鹿児島県原子力安全対策課 御中
川内原子力発電所の運転期間延長の検証に関する分科会
釜江座長様

第 11 回分科会への事前質問とコメントについて

2023 年 3 月 23 日
後藤 政志

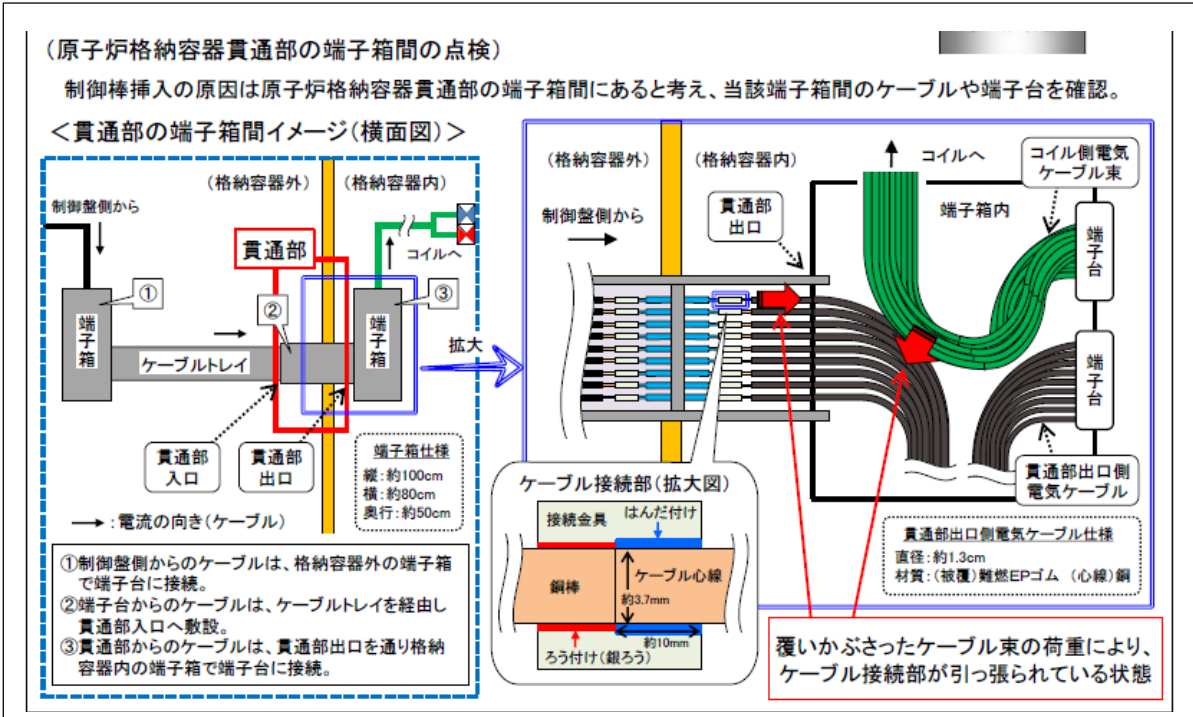
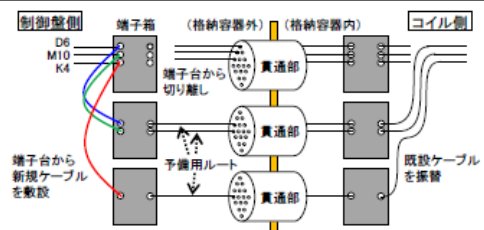
- ② 格納容器の電気ペネトレーションの直ぐわきで、ケーブルが破断した。
特別点検では、全く想定していなかった壊れ方であること。

本件は、格納容器電気配線貫通部の内側で発生しており、しかもケーブルが他のケーブルの束に接触して押され、電気配線のハンダ付けが外れたことが原因であったという（「添付資料1」参照）。プラントの運転開始時には異常がなかったもので、時間が経って（高経年化して）から生じたとも解釈できる。

しかしながら、電気ペネの直ぐ外側でケーブルの断線が起こった。予測できない壊れ方をすることがあるため、いついかなる壊れ方をするかは分からないこと、そして壊れた時には「非安全側」になること（事故が進展する側になる）が保障される必要がある。本件では、ある意味想定通り制御棒が入る結果となったが、川内原発の大半の仕組みは、故障により常に安全側になる仕組みにはなっていない。プラントが古くなって劣化すると、故障が多発し、しかも事故に進展してしまう危険性が高くなる。

- ④ 一般的なケーブルの敷設において、極端な曲がりがないようにするはずであるが、そうした基本的な施工上の管理には限界があり、欠陥が生じても事前には分からない。発生した後で1カ月もかかって原因が特定されるようでは、事故時には全く間に合わない。

- ・3本の制御棒(D6、M10、K4)の原子炉格納容器貫通部の端子箱(原子炉格納容器外側)から同貫通部の端子箱(原子炉格納容器内側)までの電路について、電流低下が認められた電気ケーブルを介さずに、予備用として敷設されている他の原子炉格納容器貫通部のルートに変更します。
- ・今回の事象を踏まえ、原子炉格納容器貫通部のケーブルに関する点検・保守方法や、ケーブル敷設時の注意事項を社内マニュアルに反映します。

図1 破壊靱性値と応力拡大係数は大きな不確かさをもつ

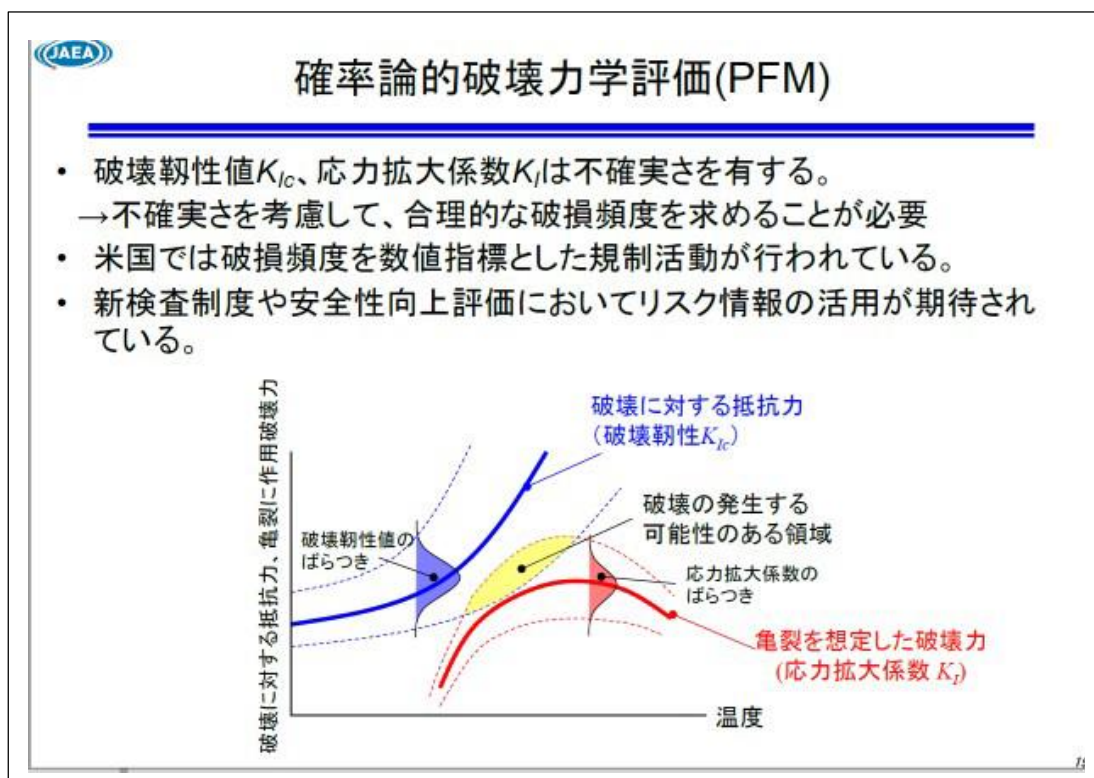
少なくとも私は、第8回分科会で出した【資料 8 - 1】「PTS評価についての意見」2,023年12月21日」と【資料 8 - 1 追加①】「JNESの「等価熱伝達係数」の誤りについて」 2022.12.20 高島武雄（熱工学の専門家）を示し、解析方法に疑義がある旨公表している。問題の入り口は、破壊靱性値がばらついていること、応力拡大係数も条件次第で大きくずれることがあることだ。

そうした中で、二つのカーブの間に十分な間隔が取れるようになっていないのではないかということを議論している。

図5 2次冷却系除熱機能喪失のPTS状態遷移曲線とPTS事象シナリオの関係

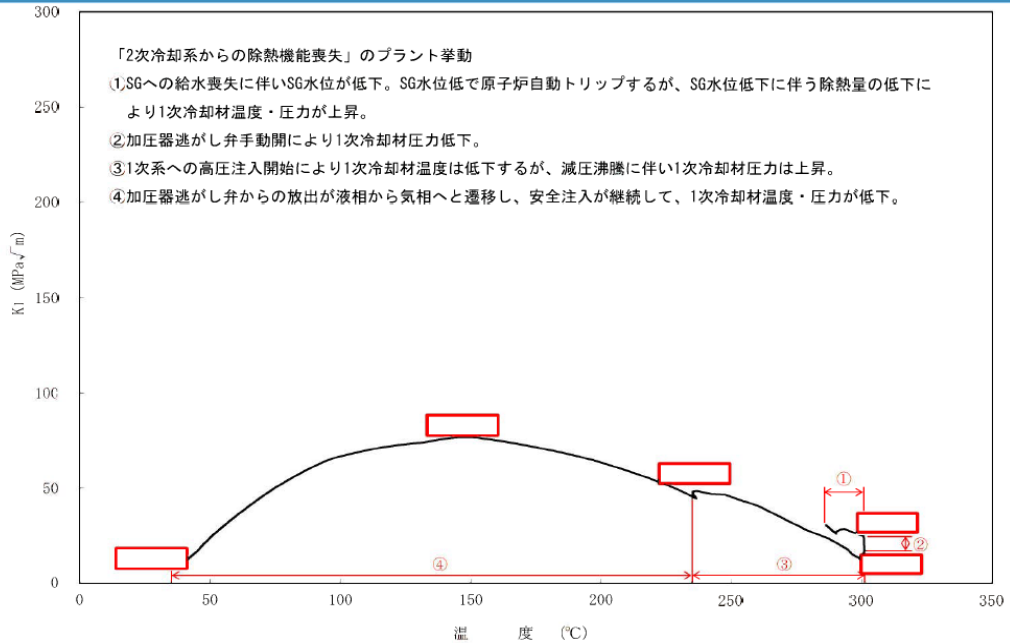
「2次冷却系からの除熱機能喪失」のプラント挙動（図5）や大破断 LOCA のプラント挙動（図4）などは、こちら側から出した資料との議論（PTS カーブが上方向に動くことがあること。資料8-1等）が十分に検証できていない。少なくとも、科学的な根拠が示されているとはいえない。

図1 川内1号炉 原子炉容器胴部(炉心領域部)中性子照射脆化に対するPTS評価結果
 [深さ10mmの想定き裂を用いた評価]

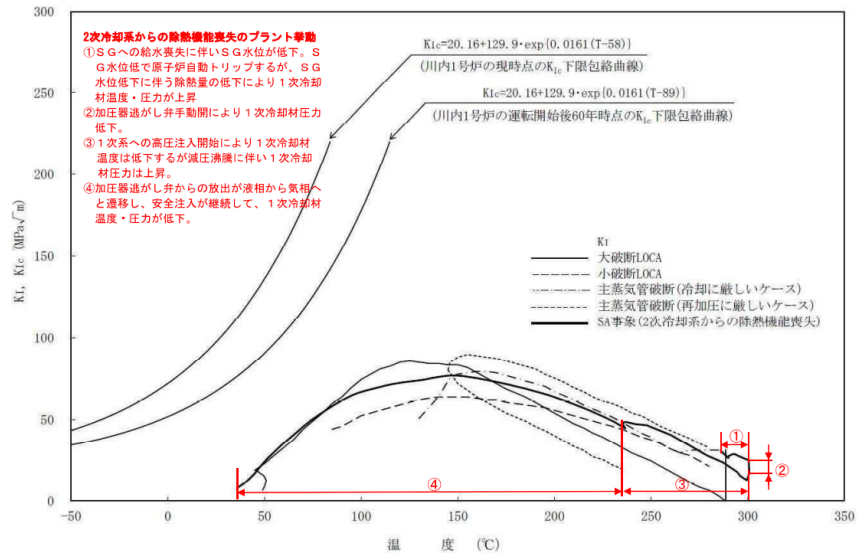
また、解析ケースも図1に示すように、川内原発1号のPTSの一事例を示しているだけで、それで評価が妥当であるかどうかは別である。安全性に解析で、事例を示しておしまいなどということはありません。
